改善箇所説明図

【不具合の内容】

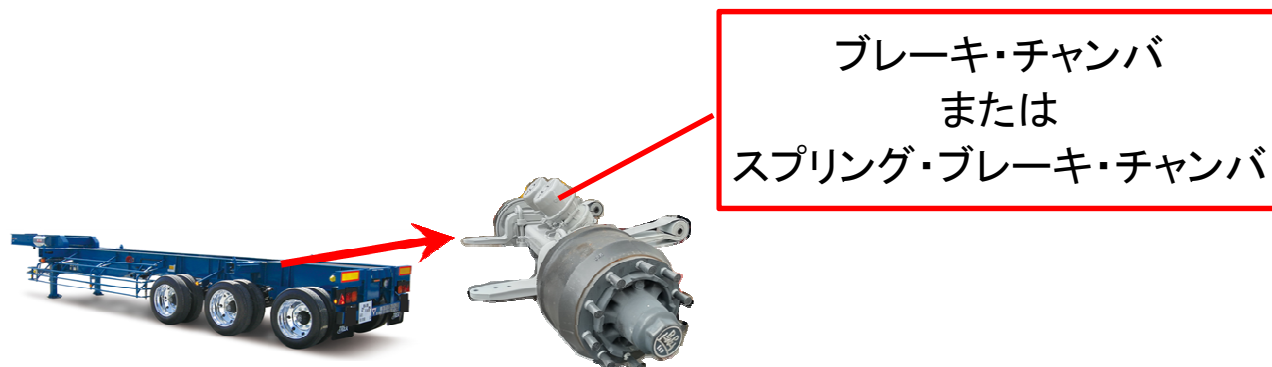
1軸目	2軸目	3軸目
	ブレーキ・チャンバ 	スプリング・ブレーキ・チャンバ 	スプリング・ブレーキ・チャンバ 
交換前サイズ	24	24／30	24／30
交換後サイズ	30	30／30	30／30

は交換する部品を示す。

セミトレーラのブレーキシステムにおいて、製造への指示が不適切なため、誤ったブレーキ・チャンバおよびスプリング・ブレーキ・チャンバが取付されている。そのため、最悪の場合、制動距離が長くなるおそれがある。

全車両、適正なブレーキ・チャンバおよびスプリング・ブレーキ・チャンバに交換する。
